原 発 本 第 1 6 8 号

2 0 2 3 年 1 月 2 0 日

玄海原子力発電所原子炉施設保安規定変更認可申請について

玄海原子力発電所原子炉施設保安規定
変更前後比較表

別図2 保安規定品質マネジメントシステム計画に係る規定文書体系図

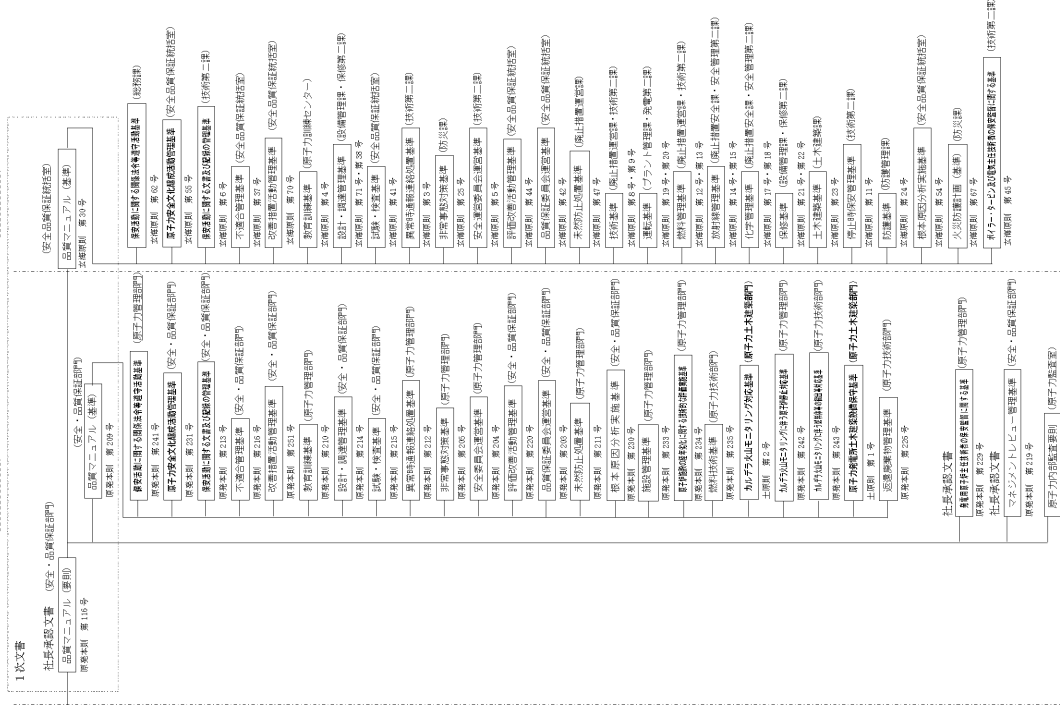
・組織改正に伴う改正

保安規定品質マネジメントシステム計画に係る規定文体系図

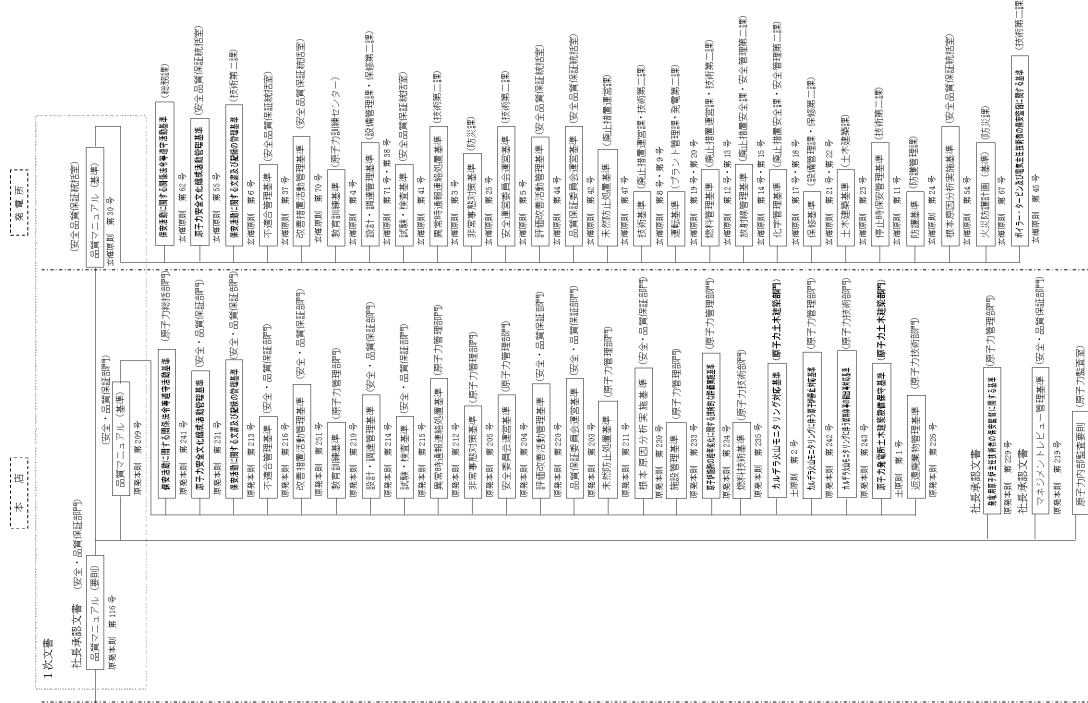
・組織改正に伴う変更
